**Forum mondial de l'harmonisation
des Règlements concernant les véhicules**

Règlement ONU n° 16 (Ceintures de sécurité)

**Proposition de série [11] d'amendements au Règlement ONU
n° [16] (Ceintures de sécurité)****Communication des experts du groupe spécial des témoins
de port de ceinture de sécurité***

Annexe 2, lire :

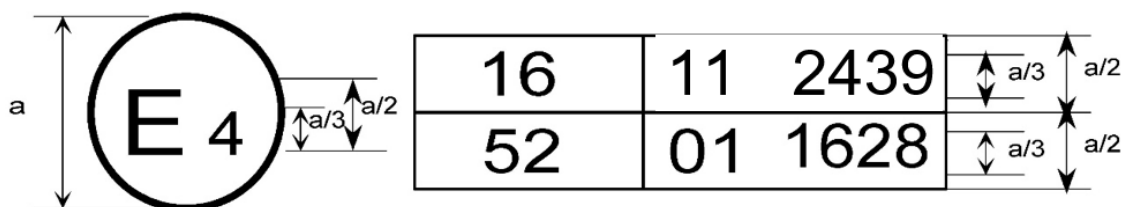
La marque d'homologation ci-dessus ... modifié par la série 11 d'amendements.

La marque d'homologation ci-dessus ... le Règlement ONU n° 16 comprenait la série 11 d'amendements, et le Règlement ONU n° 52 la série 01 d'amendements.

2. Exemples de marques d'homologation pour ce qui est des ceintures de sécurité (voir par. 5.3.5 du présent Règlement)

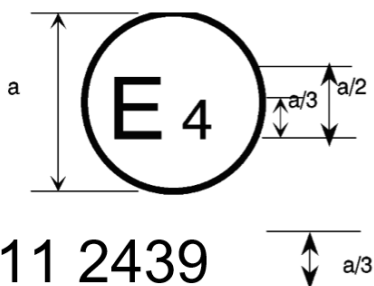
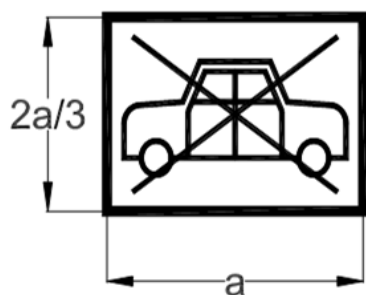
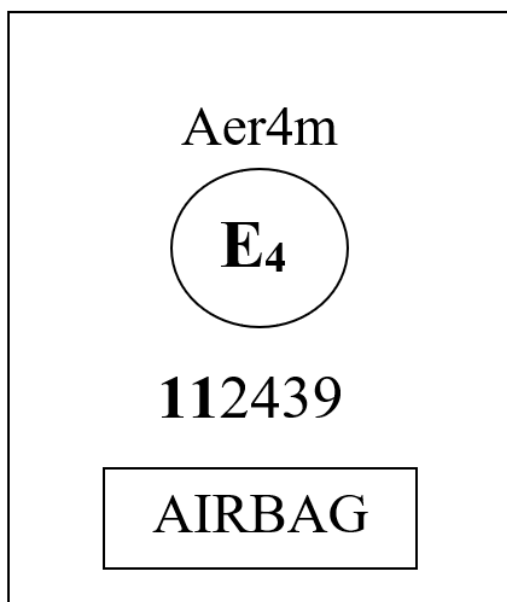
La ceinture ... les séries 06, 07, 08, 09, ~~ou~~ **10 ou 11** d'amendements au moment de l'homologation.

La ceinture ... les séries 06, 07, 08, ~~ou~~ **09 ou 11** d'amendements au moment de l'homologation.

La ceinture portant ... les séries 06, 07, 08, 09, ~~ou~~ **10 ou 11** d'amendements au moment de l'homologation.

La ceinture ... les séries 06, 07, 08, 09, ~~ou~~ **10 ou 11** d'amendements au moment de l'homologation.

La ceinture ... les séries 06, 07, 08, 09, ~~ou~~ 10 **ou** 11 d'amendements au moment de l'homologation. Cette ceinture ne doit pas être montée sur un véhicule de la catégorie M₁.

La ceinture ... les séries 06, 07, 08, 09, ~~ou~~ 10 **ou** 11 d'amendements au moment de l'homologation. Cette ceinture de sécurité doit être montée sur un véhicule muni d'un coussin gonflable protégeant la place assise considérée. ».
